玄海原子力発電所3号炉 高経年化技術評価に係るヒアリング  
コメント反映整理表<耐震安全性評価>

2023年7月25日 九州電力株

図 4-1 運転開始60年時点の試験状態におけるPTS評価結果

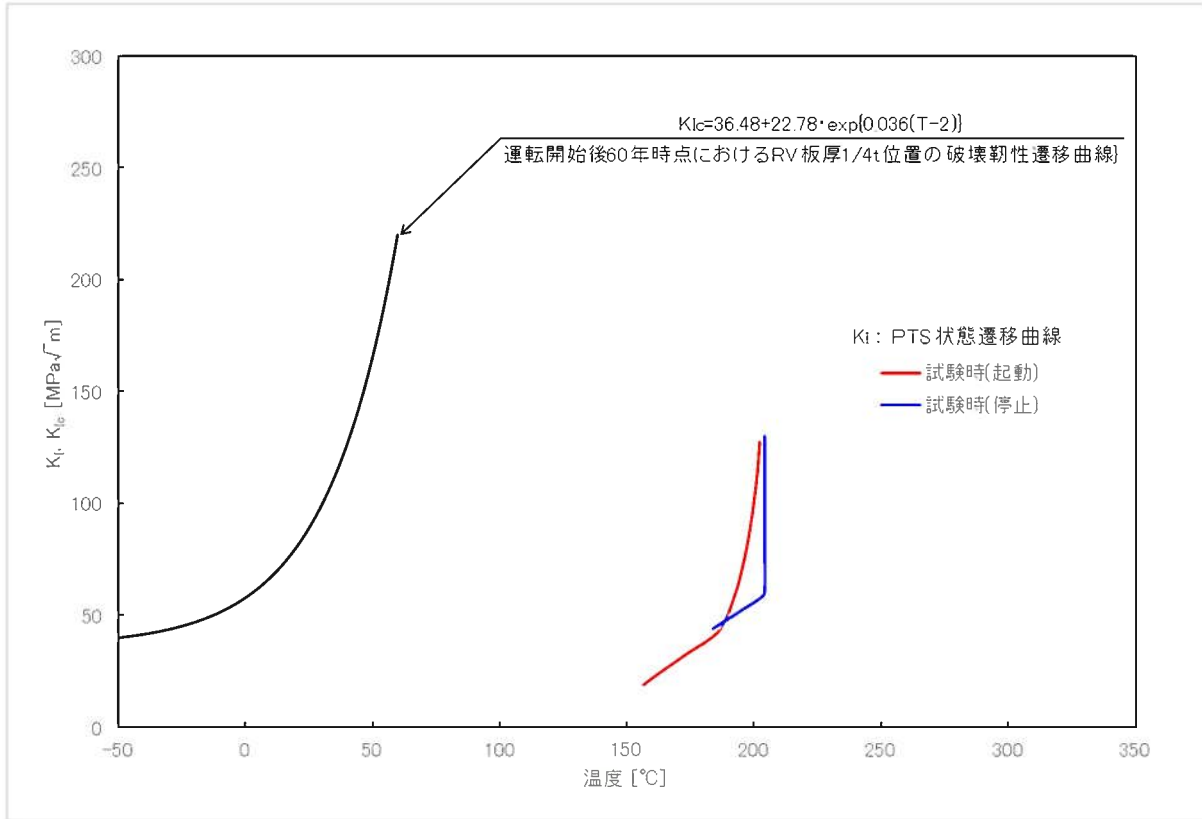
タイトル	高経年化技術評価書 別冊において、原子炉容器の胴の中性子照射脆化に対する評価について、耐圧・漏えい検査時における線形破壊力学に基づく評価（炉心領域円筒胴の $K_{Ic}$ と $K_I$ （運転開始後60年時点）の関係の図示を含む）を提示すること。
説明	<p>運転開始後60年の運転を想定した中性子照射を受けた状態において、耐圧・漏えい検査時における破壊靱性を評価するため、「(社)日本電気協会原子力発電用機器に対する破壊靱性の確認方法（JEAC4206-2007[2013年追補版]）」の附属書A「非延性破壊防止のための解析法」に定められた破壊靱性（<math>K_{Ic}</math>）の曲線を用いる。なお、耐圧・漏えい試験時における応力拡大係数<math>K_I</math>は、板厚<math>t</math>に対して仮想欠陥深さ<math>1/4t</math>の軸方向欠陥に対して算出した<math>K_I</math>を用いる。</p> <p>評価結果を添付－1に示す。</p> <p>評価の結果、想定欠陥を加味しても、脆性破壊に対する抵抗値（材料自身の持つねばり強さ）を示す<math>K_{Ic}</math>曲線は、負荷状態を応力拡大係数<math>K_I</math>（脆性破壊を起こそうとする値）で示すPTS状態遷移曲線を上回っていることから、運転開始後60年時点の試験状態においても脆性破壊は起こらないことを確認した。</p> <p style="text-align: right;">以上</p>

図6-1 凝縮器伝熱管評価モデル

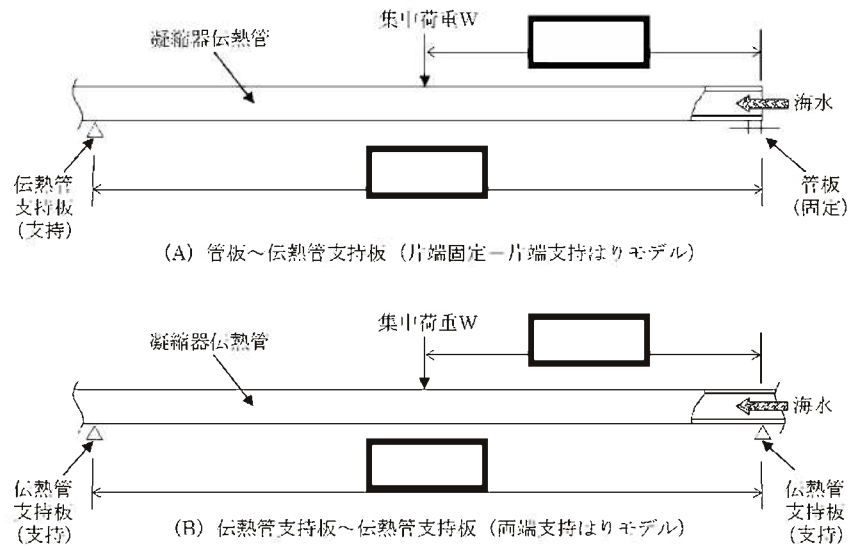
<p>タイトル</p>	<p>高経年化技術評価書 別冊において、表 3.13-19 の凝縮器伝熱管の流れ加速型腐食に対する評価の具体的内容（評価仕様、解析モデル、入力（荷重）条件、評価結果）を提示すること。</p>																																											
<p>説明</p>	<p>空調用冷水設備のうち空調用冷凍機（凝縮器伝熱管）の流れ加速型腐食に対する評価の具体的内容を以下に示す。</p> <p>1. 評価仕様</p> <p>評価仕様を表 6-1 に示す。</p> <p style="text-align: center;">表 6-1 評価仕様</p>

<p>※1：伝熱管に施栓基準（減肉率 <span style="border: 1px solid black; padding: 0 2px;">  </span> %）までの一様減肉が生じたと仮定する。</p> <p>2. 評価モデル</p> <p>凝縮器伝熱管は管板及び伝熱管支持板によって支持されており、最も発生応力の大きな箇所について評価する。なお、管板～伝熱管支持板については片端固定－片端支持はりモデルに、伝熱管支持板～伝熱管支持板については両端支持はりモデルにモデル化する。評価モデルを図6-1に示す。</p>	項目	単位	記号	数値	伝熱管材料	—	—		伝熱管外径（谷径）	mm	$d_o$	伝熱管肉厚	mm	$t_o$	減肉量（内面）※1	mm	$\Delta t$	減肉後の伝熱管肉厚※1	mm	$t$	減肉後の伝熱管内径※1	mm	$d_i$	伝熱管長さ	mm	$L$	伝熱管質量	kg/本	$w_1$	伝熱管内の海水質量	kg/本	$w_2$	最高使用圧力	MPa	$P$	0.69	支持間隔 （管板～伝熱管支持板）	mm	$a_1$		支持間隔 （伝熱管支持板～伝熱管支持板）	mm	$a_2$
項目	単位	記号	数値																																									
伝熱管材料	—	—																																										
伝熱管外径（谷径）	mm	$d_o$																																										
伝熱管肉厚	mm	$t_o$																																										
減肉量（内面）※1	mm	$\Delta t$																																										
減肉後の伝熱管肉厚※1	mm	$t$																																										
減肉後の伝熱管内径※1	mm	$d_i$																																										
伝熱管長さ	mm	$L$																																										
伝熱管質量	kg/本	$w_1$																																										
伝熱管内の海水質量	kg/本	$w_2$																																										
最高使用圧力	MPa	$P$		0.69																																								
支持間隔 （管板～伝熱管支持板）	mm	$a_1$																																										
支持間隔 （伝熱管支持板～伝熱管支持板）	mm	$a_2$

【FEM入力荷重】

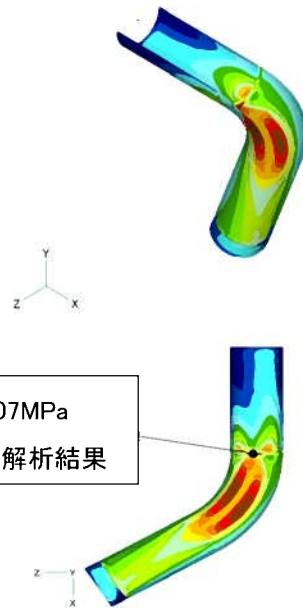
タイトル	補足説明資料 別紙 1 2 において、添付－ 2 の主給水ポンプタービン低圧駆動蒸気管（B）の F E M 評価の具体的内容を提示すること。
説明	<p>主蒸気系統配管のうち主給水ポンプタービン低圧駆動蒸気管（B）について、内面からの腐食（流れ加速型腐食）に対する耐震安全性評価として F E M 解析による評価を実施している。具体的内容を添付資料－ 1 に示す。</p> <p style="text-align: right;">以上</p>

主蒸気系統配管（主給水ポンプタービン低圧駆動蒸気管（B））のFEM解析では、一次要素のソリッドモデルにて解析を行い、ミーゼス応力を算出している。

固定端は偏平を許容しない真円固定としているが、真円固定条件が評価部（3次元梁モデル解析で応力評価上厳しい結果となった部位）に影響を与えない範囲を考慮して、評価部から2D程度（評価する配管の外径の2倍程度）の位置を固定端としている。

また、板厚方向のメッシュ数を3層としているが、これは曲げにより偏平を生じる解析においてもCクラス配管の耐震評価で対象とする一次応力を適切に評価できることを過去の解析や試験等により確認しているため、採用したものである。

3次元はりモデル解析で得られたB点及びC点の荷重を、FEMモデルに入力する。
